Vyjádření podle ustanovení § 14 odst. 6 zákona č. 20/1987 Sb. ve znění pozdějších předpisů

Brno, Jihomoravský kraj, okres Brno-město, OP MPR, Kounicova 42/Zahradníková 10, č. p. 299, p. p. č. 1071, k. ú. Veverří, činžovní dům Nemocenské pokladny soukromých úředníků a zřízenců, r. č. 46886/7-136 – oprava domu

Součástí předložené žádosti je projektová dokumentace „Kounicova 24 / Zahradníková 10 – oprava domu“, označená datem 09.2017, zpracoval Pam Arch s.r.o., Brno, Ing. arch. Robert Ševčík, Ing. Jan Němec. Dokumentace se zabývá obnovou fasády objektu do ulice i do dvora a stavebními úpravami ve společných prostorech (zádveří, schodiště, sklep), tj. opravou omítek a výmalbou, obnovou původní dlažby a obkladů. Fasáda má být vyspravena, veškeré dekorativní prvky včetně prvků z teraca a oplechovaných vikýřů ve střešní atice nad hlavní římsou objektu, mají být zachovány, v případě jejich poškození doplněny nebo obnoveny ve stávajícím provedení a materiálu. Návrh barevného řešení fasády má být zpracován na základě výsledků stratigrafického průzkumu omítkových vrstev a teraca, průzkum má být zaměřen na materiálovou analýzu a pigmenty. Dále pak mají být vyměněna stávající kastlová okna dv

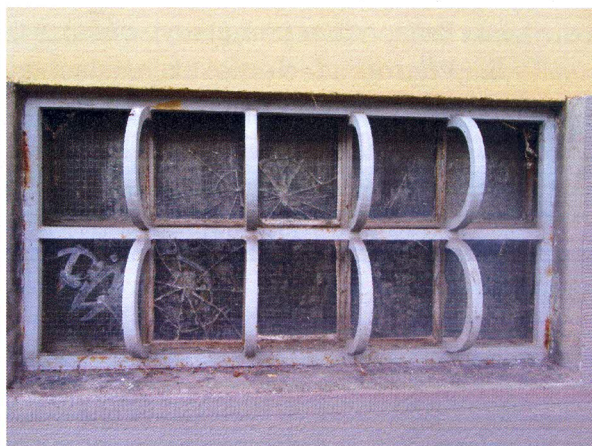
Ad. 1.: Podmínka projednání dalšího stupně PD zákonným způsobem je v souladu se zněním § 14 odst. 6 zákona č. 20/1987 Sb. ve znění pozdějších předpisů. Součástí nyní předložené PD není pasport původních prvků, které je nutné zachovat, poškozené je nutné obnovit podle dosud zachovaných prvků.

Jedná se např. o zábradlí, vstupní dveře do objektu včetně nadsvětlíků, detailů členění a kování dveří; dveře zádveří; okenní mříže; vstupní dveře do bytů včetně vnitřních

prosklených stěn; dlažby – provedení, materiál; zelený obklad vnitřních soklů v zádveří, na schodištích a okenních parapetech; štukové prvky v zádveří; stávající sklo s „kubistickým“ dekorem (je možno druhotně použít při doplňování prosklení stěn ve schodišťovém prostoru).

1. Další stupeň projektové dokumentace bude v průběhu zpracování projednán se zástupci odborné organizace státní památkové péče (Národní památkový ústav, územní odborné pracoviště v Brně) a orgánu státní památkové péče (Magistrát města Brna, odbor památkové péče) v souladu se zákonem o památkové péči. Součástí bude pasport původních prvků, které je nutné zachovat a obnovit podle dosud zachovaných prvků, např. zábradlí, vstupní dveře do objektu včetně nadsvětlíků, detailů členění a kováni dveří; dveře zádveří; okenní mříže; vstupní dveře do bytů včetně vnitřních prosklených stěn; dlažby – provedení, materiál; zelený obklad vnitřních soklů v zádveří, na schodištích a okenních parapetech; štukové prvky v zádveří; stávající sklo s „kubistickým“ dekorem (je možno druhotně použít při doplňování prosklení stěn ve schodišťovém prostoru).

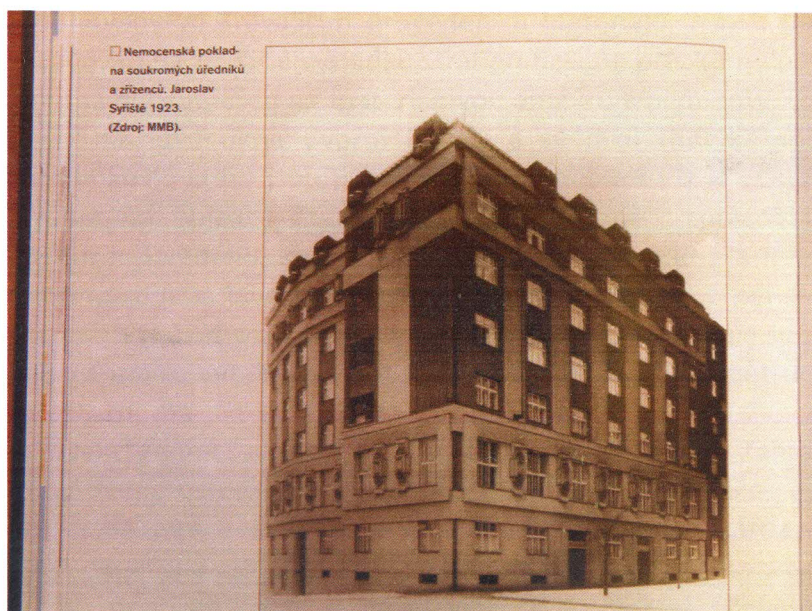
Ad. 7, 8.: Podmínky se týkají povrchových úprav – fasády a jednotlivých prvků fasády (vstupních dveří, mříží, oken), ale také úprav v interiéru (dveří v zádveří, vstupních dveří do bytů, výmalba společných prostor, apod.) Veškeré povrchové úpravy je vhodné provést v původních barevných odstínech, které je možné zjistit výhradně provedením stratigrafického průzkumu omítkových a nátěrových vrstev.

Podle dosavadních zjištění průzkumu a provedených laboratorních analýz prvků z teraca jsou podnože vikýřů v odstínu hnědo-vínovém, pásy a rámy z teraca jsou odstínu malachitově-zeleného, povrch teraca je však značně zoxidovaný. Fasáda je z probarvených omítek v odstínu cihlově červeném a odstínu šedém. Na základě výsledků stratigrafického průzkumu je možné navrhnout řešení fasády v autentických odstínech z doby výstavby, s tím, že zoxidované povrchy teraca pravděpodobně nebude možné obnovit v původních barvách (týká se zeleného probarvení teraca).

7. Materiál a odstín probarvených omítek fasády bude navržen na základě provedeného stratigrafického průzkumu omítkových vrstev. Bude navržen postup obnovy teracových částí fasády.

8. Povrchová úprava zábradlí, mříží, vstupních dveří, dveří v zádveří apod. bude provedena na základě výsledků stratigrafického průzkumu povrchových úprav. Konkrétní odstín povrchových úprav (nátěr oken, dveří, oplechování, nátěr mříží, apod.) bude před realizací předložen k posouzení zástupci odborné organizace státní památkové péče (Národní památkový ústav, územní odborné pracoviště v Brně) a k odsouhlasení zástupci orgánu státní památkové péče (Magistrát města Brna, odbor památkové péče).
